# SERVICE BULLETIN

NO. 200-005 DATE 59-1-10

1. 標 題 : 帝人製機 Service Bulletin № TS-SB-72 の紹介  
( 帝人製機製 FIF40000 燃料ストレーナの点検及び改修 )
2. 適用機体 : FA-200-160, 180, 180AO 全機で、帝人製機 S. B № TS-SB-72 に指定されている燃料ストレーナを装備している機体。
3. 適用度 : 指令事項
4. 目 的 : FA-200 に使用されている帝人製機製燃料ストレーナ FIF40000 の内部パイプ ( FIF40008 ) にゆるみが生じ、燃料流路が制限されたという事例に基づいて点検及び改修の SB が帝人製機社より発行されたので紹介する。
5. 指 示 : 帝人製機 S B № TS-SB-72 による。  
内容は  
A) 燃料ストレーナ S/N 445~504 及び S/N 不明なものに対して、適用装備品を確認する。( 第 1 部 )  
B) 燃料ストレーナ S/N 444 以前のもの及び前項 A) で適用が確認された装備品に対して、点検要領を定め改修の実施時期を決定する。  
{ 不具合が認められたものは次の飛行までに改修 ( 第 2 部 ) を実施する } ( 第 1 部 )
6. 実施時期 : 帝人製機 S B № TS-SB-72 による。  
内容は  
A) 一時点検及び不具合発生品の改修…… SB 受領後直ちに点検を実施し、次の飛行迄に改修を実施。

NO. TS-SB-72      DATE 1-10-84

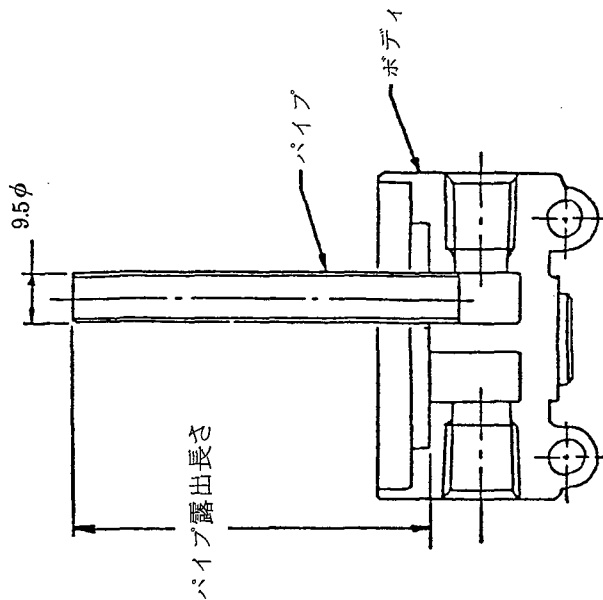
1. 標 題 : 第 1 部 ; 帝人製機製 FIF40000 燃料ストレーナ不具合防止の為の  
点検作業  
第 2 部 ; 帝人製機製 FIF40000 燃料ストレーナ不具合防止の為の  
改修作業
2. 適 用 : 第 1 部 ; FIF40000 燃料ストレーナで S/N 504 以前のもの全て、  
および、S/N の不明なもの。  
第 2 部 ; FIF40000 燃料ストレーナで S/N 444 以前のもの全て。  
および、S/N 445 ~ S/N 504 または S/N の不明なもの  
については図-1 の構造のものにつき実施のこと。  
( S/N 505 以降のもの、および図-1 の改修不要品は適用  
外で実際の作業は不要である。)
3. 適用度 : 指 令 事 項
4. 目 的 : 第 1 部 ; ストレーナ内部パイプ ( P/N FIF40008 ) のゆるみによ  
り燃料流路が制限されるのを防止するための改修作業の要否  
および改修の時期を決定する。  
第 2 部 ; ストレーナ内部パイプ ( P/N FIF40008 ) のゆるみによ  
り燃料流路が制限されるのを防止するために改修作業を実施  
する。
5. 指 示 : 第 1 部 ; 2 項 “適用” の第 1 部において定義される燃料ストレーナに  
ついて点検を実施する。  
図-1 の判定要領に従い、改修作業の要否を決定する。  
上記点検にて改修作業が必要と判定されたストレーナで、下  
記状況のものは次の飛行までに、また、下記状況でないもの

改修の不必要なストレーナ

改修の必要なストレーナ

- 3) 図-1により改修の要否を判定する。
- 4) 適用装備品について、パイプ(9)とボディ(8)の圧入部に緩みがないか、パイプを押引きして点検する。(この場合、押引きの力は50g前後とし、過大な力は加えないこと) また、パイプの露出長さを測定する。
- 5) 点検の結果、パイプが上方または下方にずれるもの、および/または、パイプの露出長さが62mm以下の場合には次の飛行までに第2部の改修を実施する。
- 6) 3)項において改修不要と判定されたもの、および、5)項に該当しないもので直ちに改修を実施しないものについては、次の作業を続行する。
- 7) 2項で外した部品を清掃し取り付ける。ボルト(1)の締め付けトルクは15-20 IN LBS とする。
- 8) ロックワイヤを取り付ける。

図-2 ストレナーナ組立(改修前)

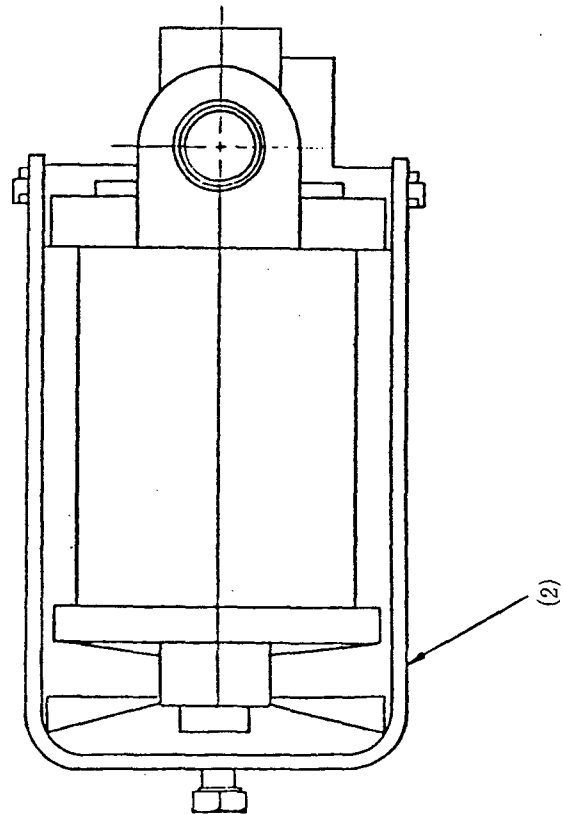
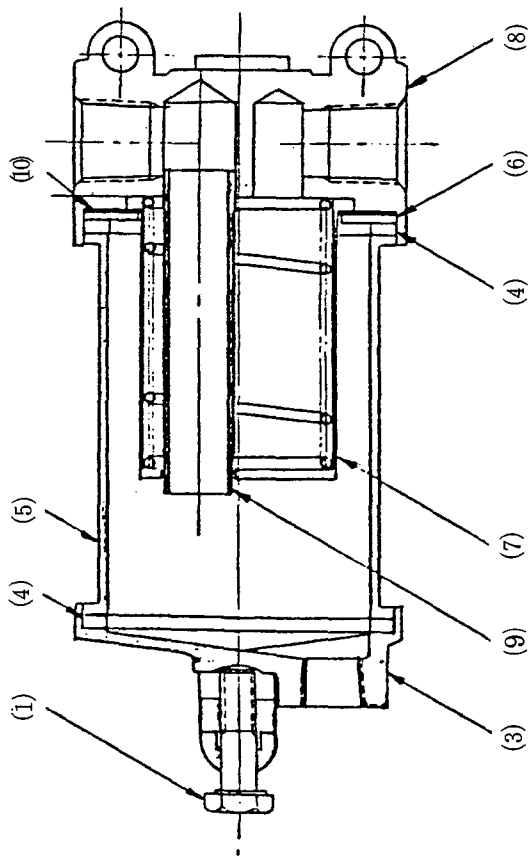
- 1) ボルト(1)のロックワイヤを取り外す。
- 2) ボルト(1)をゆるめ、ブラケット(2)を倒し、カバー(3)、パッキン(4)(00)、バーレル(5)、ワッシャ(6)、スクリーン(7)を取り外す。

- 1) ボルト(1)のロックワイヤを取り外す。
- 2) ボルト(1)をゆるめ、ブラケット(2)を倒し、カバー(3)、パッキン(4)(10)、バーレル(5)、ワッシャ(6)、スクリーン(7)を取り外す。
- 3) ボディ(8)よりパイプ(9)を抜く。
- 4) パイプ(9)を抜き取った孔を点検、清掃し、新しいパイプ(P/N FIF40020)を取り付ける。  
パイプの段がボディに完全に接触するまで、プラスチックハンマで軽くたたき込むか、プレスで押し込み、その後清掃する。 図-3 参照
- 5) 2項で外した部品を清掃し取り付ける。ボルト(1)の締め付けトルクは15-20 IN LBS とする。
- 6) ロックワイヤを取り付ける。
